Programa de Integración de Asentamientos Irregulares Préstamo BID N° 3097/ OC-UR

Por este medio, se realizan las siguientes aclaraciones a la Licitación Pública Internacional N°132/18/01, Obras de acondicionamiento del espacio público “Parque Isla de Gaspar”

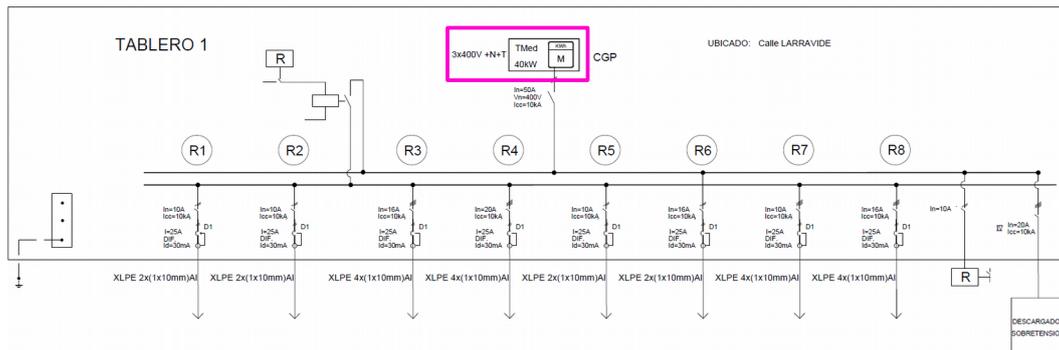
Consulta N°6: *En la memoria de redes de saneamiento así como en los planos figuran tres (3) regueras a construir, sin embargo la cantidad indicada en el ítem “4.6 Regueras” es siete (7) unidades. Solicitamos se nos indique donde estarían las otras cuatro (4), o habría que cambiar la cantidad en el rubrado a tres (3).*

Respuesta a Consulta N°6: *Tal como se indica en planos y memorias, las regueras son tres (3); deberá corregirse la cantidad en el rubrado.*
